Gemeinde Herzhorn

Aufstellung des vorhabenbezogenen Bebauungsplanes Nr. 10

hier: Frühzeitige Beteiligung der Behörden und der sonstigen Träger öffentlicher Belange gemäß § 4 (1) BauGB

vorhabenbezogener B-Plan Nr. 10 und 3. Änderung des FNPs

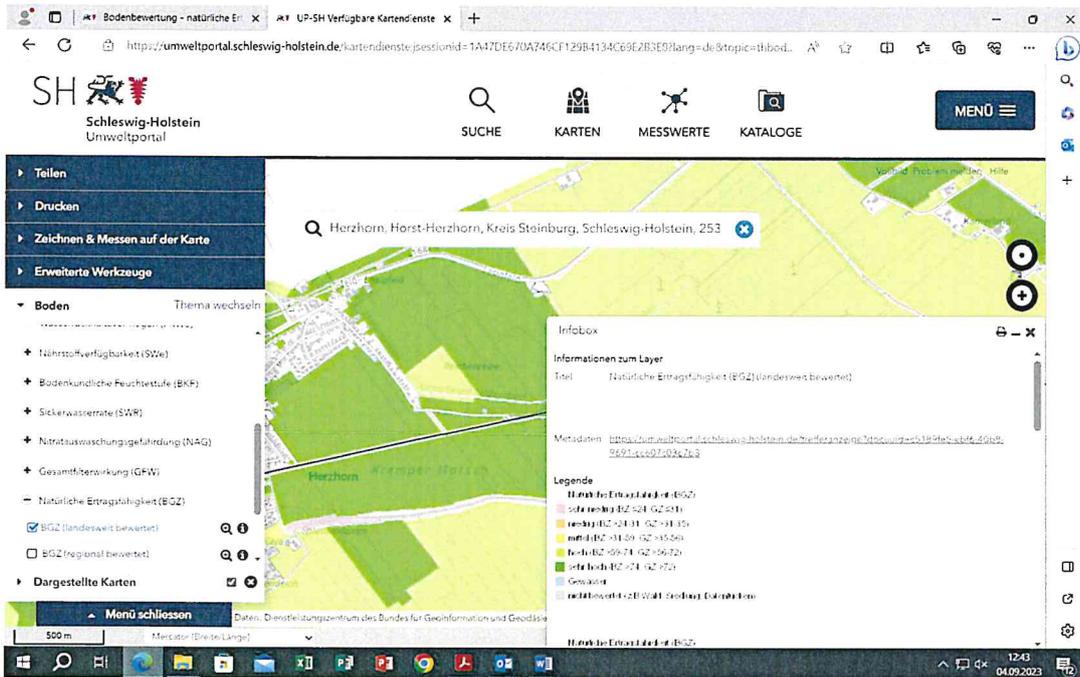
Wir begrüßen die Erstellung einer Potentialanalyse für Freiflächensolaranlagen für die Gemeinde Herzhorn mit den darin enthaltenen Hinweisen auf den gemeinsamen Beratungserlass des Ministeriums für Inneres, ländliche Räume, Integration und Gleichstellung (Grundsätze zur Planung von großflächigen Solar-Freiflächenanlagen im Außenbereich, Fundstelle: Amtsblatt SH 2022, 118) vom 01. September 2021 auf den Seiten 5 bis 7 unter Punkt 2.1.3.

Die in dem Erlass geforderte Abwägung bzgl. der Ertragsfähigkeit des Plangebietes ist unseres Erachtens nicht erfolgt. Auf der nachfolgenden Seite legen wir einen Auszug aus dem Umweltportal des Landes Schleswig-Holstein mit der landesweiten Bewertung der natürlichen Bodenertragsfähigkeit für das Plangebiet bei.

Es wird deutlich, dass es sich bei dem Plangebiet größtenteils um landwirtschaftliche Fläche mit sehr hoher Ertragsfähigkeit handelt, die gemäß des o. a. Beratungserlasses Flächen mit besonderem Abwägungs- und Prüferfordernis darstellen. Aufgrund des erheblichen Umfangs des Plangebietes an hochwertigen landwirtschaftlichen Flächen weisen wir aus agrarstruktureller Sicht hiermit noch

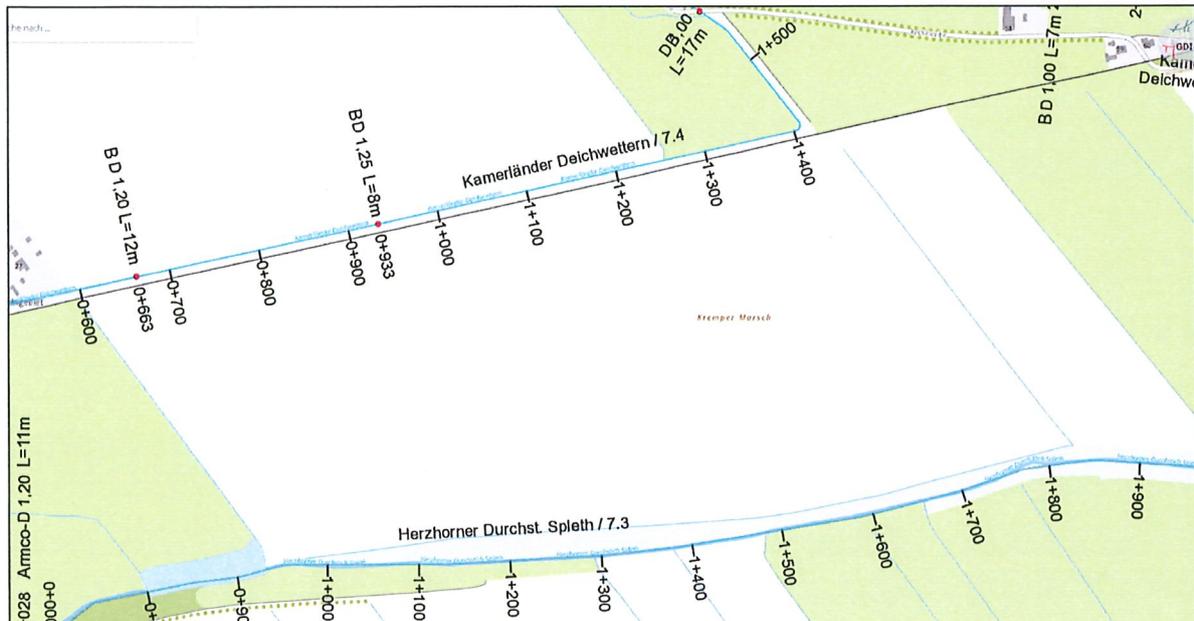
Von der Planabsicht ist das Verbandsgewässer 7.3 „Herzhorner Durchst. Spleth“ betroffen, da dieses im grenznahen Bereich oder gar innerhalb des Plangebietes verläuft – siehe nachfolgenden Kartenausschnitt.

Der Verband weist darauf hin, dass das Verbandsgewässer 7.3 „Herzhorner Durchst. Spleth“ augenscheinlich in weiten Bereichen in den o.a. Plangeltungsbereich hineinfällt. Im Plangeltungsbereich

Inwieweit die beiden jeweils 15 Meter breiten Maßnahmenflächen A1 und A2 diese Forderung eines mindestens 10 Meter breiten Unterhaltungstreifens bereits erfüllen, kann der Verband den vorliegenden Planunterlagen nicht entnehmen. Die Schutzstreifen orientieren sich augenscheinlich an den bestehenden Flurstücksgrenzen und nicht an den gewässernahen Gegebenheiten.

Der Verband weist darauf hin, dass die geplante Sukzession auf der Maßnahmenflächen A2 im deutlichen Widerspruch zu den einschlägigen Wassergesetzen und der Satzung des Sielverbandes Rhingebiet steht! Die Unterhaltung und Funktionsfähigkeit des Verbandsgewässers hat Vorrang!

Der Verband weist darauf hin, dass die Planabsicht die Maßnahmenflächen A1 und A2 zum Ausgleich bzw. zur Kompensation zu nutzen im Widerspruch zu den einschlägigen Wassergesetzen und zur Satzung des Sielverbandes Rhingebiet steht und im Zuge des laufenden Verfahrens von gemeindlicher Seite zu überprüfen und zu belegen ist.
